ΕΛΛΗΝΙΚΗ ΔΗΜΟΚΡΑΤΙΑ
ΥΠΟΥΡΓΕΙΟ ΠΟΛΙΤΙΣΜΟΥ ΚΑΙ
ΑΘΛΗΤΙΣΜΟΥ
ΕΘΝΙΚΟ ΑΡΧΑΙΟΛΟΓΙΚΟ ΜΟΥΣΕΙΟ

ΑΠ: 1214/6.7.2023

ΘΕΜΑ: Κατακύρωση των Πρακτικών 1/1.2.2023 (ΑΠ 80041/ 20.2.2023) 2/ 8.6.2023 (ΑΠ 901/19.6.2023) της Επιτροπής Παρακολούθησης και Παραλαβής του Υποέργου 2 με τίτλο: «Ψηφιακή αναβάθμιση Εθνικού Αρχαιολογικού Μουσείου με τη χρήση καινοτόμων ΤΠΕ» της Πράξης «Εκσυγχρονισμός και Ανάδειξη του Εθνικού Αρχαιολογικού Μουσείου με τη χρήση Τεχνολογιών Πληροφορικής – Επικοινωνίας» και τροποποίηση της με ΑΠ 335250/12.7.2022 (ΑΔΑ:ΨΦ344653Π4-ΜΟ0 και ΑΔΑΜ: 22ΑWRD010919963) Απόφασης Κατακύρωσης

ΑΠΟΦΑΣΗ

σχ.2 - Νέα Τροποποιημένα Σχέδια

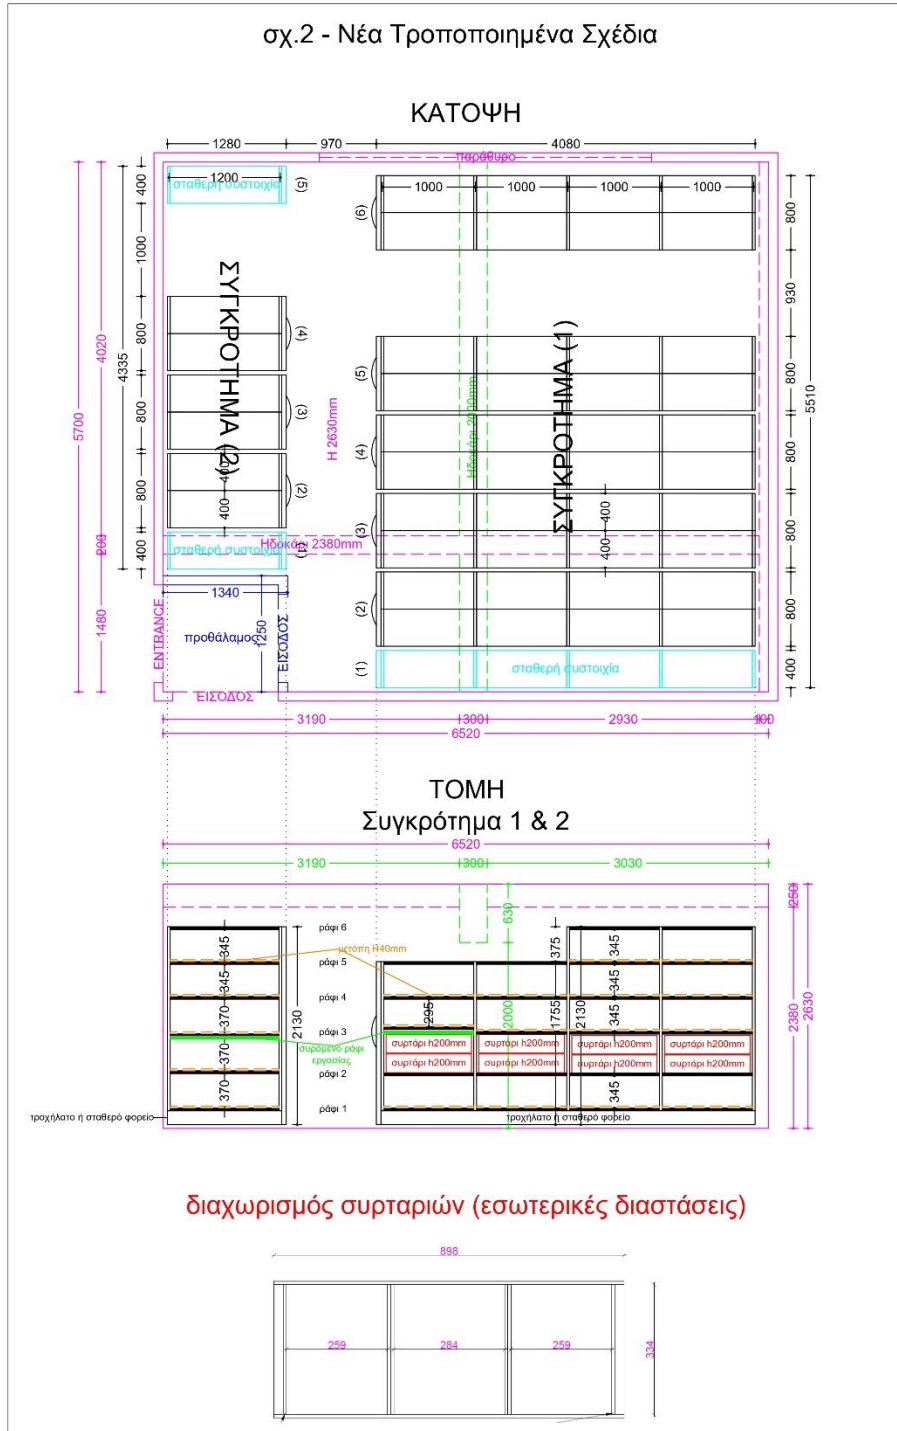
28. Το γεγονός ότι η ανάγκη τροποποίησης προέκυψε λόγω περιστάσεων που δεν ήταν δυνατόν να προβλεφθούν από μια επιμελή αναθέτουσα αρχή και που ανέκυψαν κατά την εφαρμογή της μελέτης. Συγκεκριμένα στην εγκεκριμένη μελέτη για τα πλαστικά αρνητικά και τις χάρτινες εκτυπώσεις προτεινόταν η κατακόρυφη αποθήκευση μέσα σε συρτάρια (βλ. σελ. 101) και στο σχέδιο όψης της τεχνικής περιγραφής υπήρχαν συρτάρια (βλ. σελ. 122). Με την προτεινόμενη τροποποίηση οι εκτυπώσεις παραμένουν στα συρτάρια και μόνο τα αρνητικά θα αποθηκευτούν κατακόρυφα, όπως προβλεπόταν, αλλά σε ειδικά ντοσιέ, οπότε απαιτούνται ράφια αντί για συρτάρια. Με αυτόν τον τρόπο εξασφαλίζεται η αποτελεσματική προστασία των τεκμηρίων.

29. Το γεγονός ότι απαιτούνται περισσότερα τρέχοντα γραμμικά μέτρα ραφιών αποθήκευσης αντί συρταριών στο συγκρότημα 1, προκειμένου τα φωτογραφικά τεκμήρια να τοποθετηθούν σε ειδικά ντοσιέ τα οποία εξασφαλίζουν την ασφαλή αποθήκευση και αποτελεσματική τους προστασία. Η περιγραφείσα σημειακή τροποποίηση θα επιφέρει:

B.1 Την τροποποίηση της περιγραφής των συγκροτημάτων κινητών συστοιχιών που πρόκειται να προμηθευτεί το ΕΑΜ στο πλαίσιο του Υποέργου 2 για την αποθήκευση και πλέον αποτελεσματική προστασία των φωτογραφικών τεκμηρίων του Ιστορικού Φωτογραφικού του Αρχείου, ήτοι την τροποποίηση του Β1. Αντικείμενου της με αρ. πρωτ. 335250/12.7.2022 (ΑΔΑ:ΨΦ344653Π4-ΜΟ0 , ΑΔΑΜ: 22ΑWRD010919963) απόφασης ως προς την περιγραφή των υπό προμήθεια συγκροτημάτων κινητών συστοιχιών, λόγω της ανάγκης για περισσότερα τρέχοντα γραμμικά μέτρα ραφιών αποθήκευσης αντί συρταριών

Συγκρότημα 1ο

- 1 σταθερή συστοιχία μονής όψης (ΜxΠxΥ) 4080 x 400 x 1755/2130 [mm] με 4 ή 5 αποθηκευτικά επίπεδα (5 ή 6 ράφια) και 2 συρτάρια ύψους 200mm
- 5 κινητές συστοιχίες διπλής όψης (ΜxΠxΥ) 4080 x 800 (400+400) x 1755/2130 [mm] 4 ή 5 αποθηκευτικά επίπεδα (5 ή 6 ράφια) και 2 συρτάρια ύψους 200mm
- 1 διάδρομος πλάτους 1030mm

Συγκρότημα 2ο

- 2 σταθερές συστοιχίες μονής όψης (ΜxΠxΥ) 1280 x 400 x 2130 [mm] με 5 αποθηκευτικά επίπεδα (6 ράφια)
- 3 κινητές συστοιχίες διπλής όψης (ΜxΠxΥ) 1280 x 800(400+400) x 2130 [mm] με 5 αποθηκευτικά επίπεδα (6 ράφια)
- 1 διάδρομος πλάτους 1000mm

Κάτοψη/όψη εξοπλισμού κινητών συστοιχιών αποθήκευσης:

Εικόνα 1 Ενδεικτική χωροθέτηση των παραδοτέων

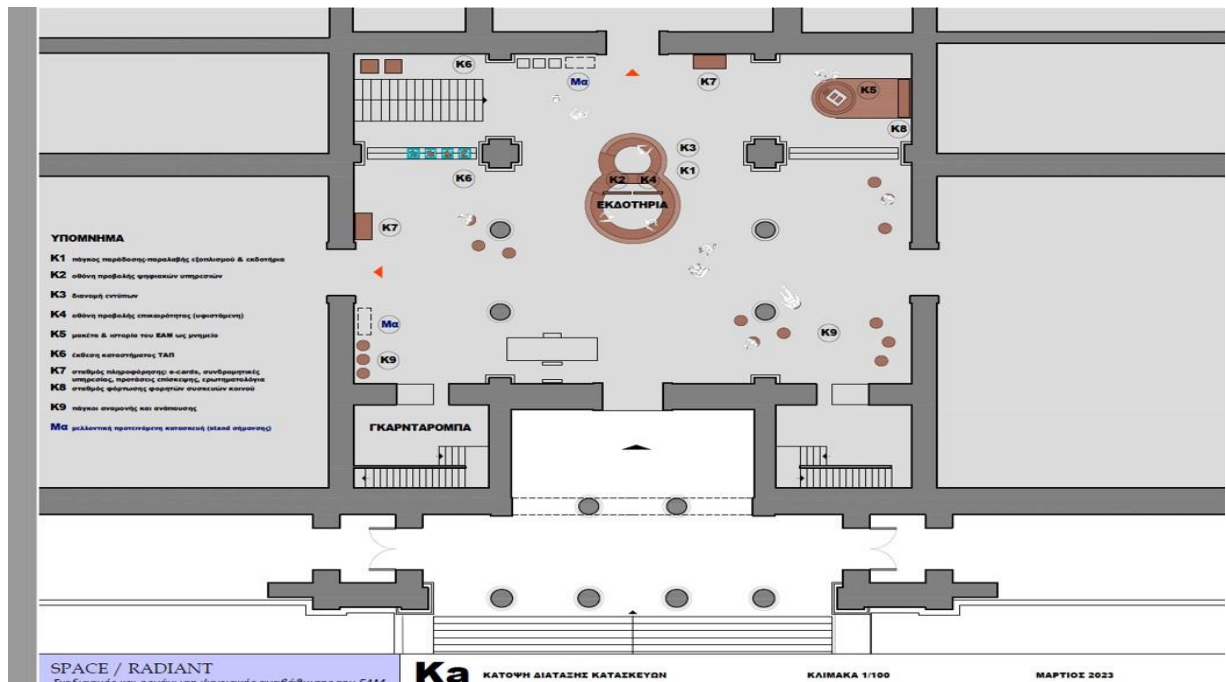
B.3 Την σημειακή τροποποίηση και ενσωμάτωση των παρακάτω κατασκευών – παρεμβάσεων, τα οποία επρόκειτο να υλοποιηθούν στο πλαίσιο του ΥΕ2 (Δράση 8 και 12, σελ. 183 και 205-211 του Τεύχους Διακήρυξης) στο χώρο της κεντρικής εισόδου του Μουσείου, σε ένα σχέδιο

ευρύτερης παρέμβασης και ανασχεδίασης της κεντρικής εισόδου και του χώρου υποδοχής των επισκεπτών. ήτοι την τροποποίηση του Β1 Αντικείμενου της με αρ. πρωτ. 335250/12.7.2022 (ΑΔΑ:ΨΦ344653Π4-ΜΟ0 , ΑΔΑΜ: 22ΑWRD010919963) απόφασης, προκειμένου να απελευθερωθεί χώρος και να εξυπηρετείται καλύτερα ο επισκέπτης.

Β1γ. Τα παραδοτέα που περιγράφονται στις Δράσεις 8 και 12 του Παραρτήματος Ι του Τεύχους Διακήρυξης (σελ. 183 και 205-211) τροποποιούνται σύμφωνα με τον πιο κάτω πίνακα, στο πλαίσιο μίας ευρύτερης παρέμβασης και ανασχεδίασης της κεντρικής εισόδου και του χώρου

υποδοχής των επισκεπτών. Ό,τι δεν αναφέρεται ρητώς στον παρακάτω πίνακα θα υλοποιηθεί με πόρους της Αναθέτουσας.

Δράση	ΠΤΣ	Προσφερόμενη κατασκευή (αρχικώς)	Επικαιροποιημένη
8	072	Κατασκευή πάγκου υποδοχής (audio guide, πληροφοριακό υλικό, οδηγός έκθεσης)	Κατασκευή πάγκου υποδοχής σε σχήμα μικρού κύκλου στο κέντρο του χώρου υποδοχής.
8	073	Κατασκευή μακέτας Μουσείου	Κατασκευή εγκατάστασης για την παρουσίαση της ιστορίας του ΕΑΜ ως Μουσείο και κτήριο
8	074	Προθήκη πωλητηρίου ΟΔΑΠ	Κατασκευή εγκατάστασης για την προβολή πωλητέων του ΤΑΠ σε μορφή τεσσάρων προθηκών με αποσπώμενους κώδωνες
8	075	Κατασκευή πάγκων ανάπαυσης επισκεπτών	Πάγκοι αναμονής και ανάπαυσης επισκεπτών
8	020	Οθόνη προβολής ψηφιακών υποδομών	Οθόνη προβολής ψηφιακών υποδομών ενσωματωμένη στην οκτώσχημη εγκατάσταση για την έκδοση εισιτηρίων
8,12	020	Οθόνη προβολής επικαιρότητας	Οθόνη προβολής επικαιρότητας ενσωματωμένη στην οκτώσχημη εγκατάσταση για την έκδοση εισιτηρίων
